**Betreff:** Gem. Wiesenaue, GV Vietznitz | Anmerkungen zum Vorentwurf für den Bebauungsplan „PV-Anlage Vietznitz-Friesack“

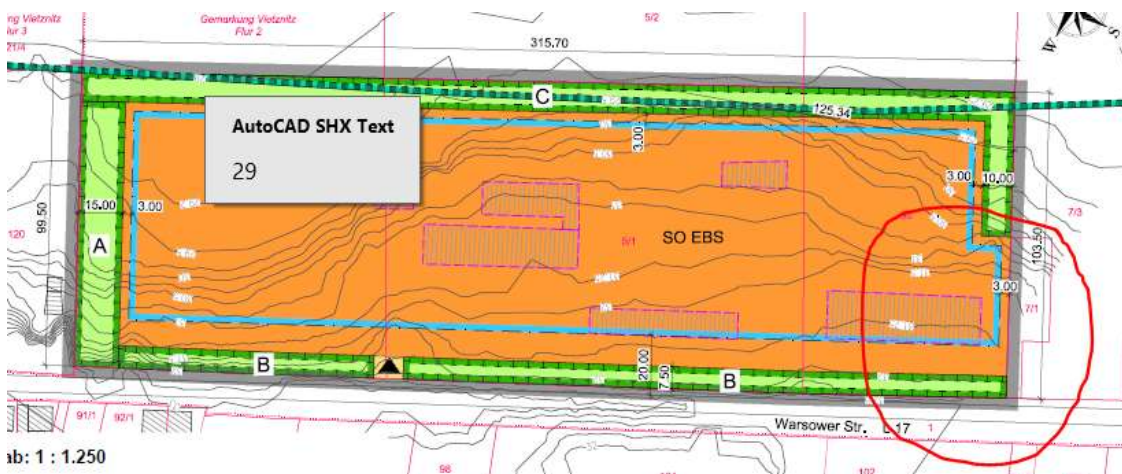
In der aktuellen Version des Bebauungsplans ist ein wesentlicher Teil des Geländes nicht in die Einfriedung inbegriffen (nachfolgend rot umrandet).

Wenn man die Warsower Straße aus Warsow kommend befährt wird jedoch der Einblick in die Anlage so sehr deutlich möglich sein. Im Entwurf ist diese hier rot markierte Seite als die Südseite ausgewiesen. Da die Platten der PV-Anlage ebenfalls in südliche Richtung ausgerichtet werden sollen, besteht hier zudem die Sorge, dass es ggf. zu Blendungen kommen kann.

Demnach besteht hier unser Änderungswunsch darin, dass diese elementare Sichtachse auch eingefriedet wird und die Anlage so vollständig mit einem Sichtschutz umschlossen ist.

Im Entwurf ist für die Umrandung bisher nur von einer Feldhecke die Rede. Insbesondere im Bereich B zur Warsower Straße und der südlichen Seite (gegenüber von Bereich A) muss u. E. sichergestellt sein, dass hier auch eine Verwallung mit Erde erfolgt.

Die geplanten Bepflanzungen sind prima, jedoch kann es Jahre dauern bis hier ein entsprechender Sichtschutz sichergestellt ist. Der Sichtschutz muss jedoch vom Tag der Inbetriebnahme an gegeben sein. Im Rahmen der Abrissarbeiten wird mit Sicherheit viel Erde bewegt. Daher sollte die Umsetzung einer Verwallung (mindestens auf der West- und Südseite) keinen elementaren Mehraufwand bedeuten.
